Bearbeitung: D. Rutz
Datum: 23.07.2004

Geänderte Abdeckung des Einlaufschachtes (Rotornabe für unteren Sprayarm) IGV 645.0/1/2

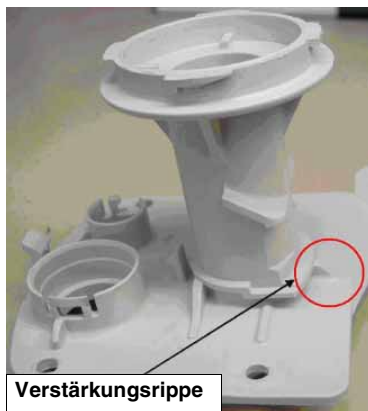
Bei älteren Geräten (älter als Produktionswoche 10/04) gab es Probleme mit den Sprüharmen, die das Zuflußrohr berührten. Bei den neueren Geräten ist die Abdeckung entsprechend geändert worden. Die ET-Nr. 434 773 bleibt bestehen.

Achtung Der Schnappverschluß des Zuflußrohres ist eine Einmal-Verbindung. Um Schäden zu vermeiden, sollte das System (bestehend aus Abdeckung, Filter und Zuflußrohr) außerhalb des Gerätes zusammengebaut werden, weil so leichter kontrolliert werden kann, ob die Verbindung korrekt ist. Die Verbindungsstelle nach dem Einbau nicht zu kräftig prüfen, damit die Sperrung nicht ausklinkt.
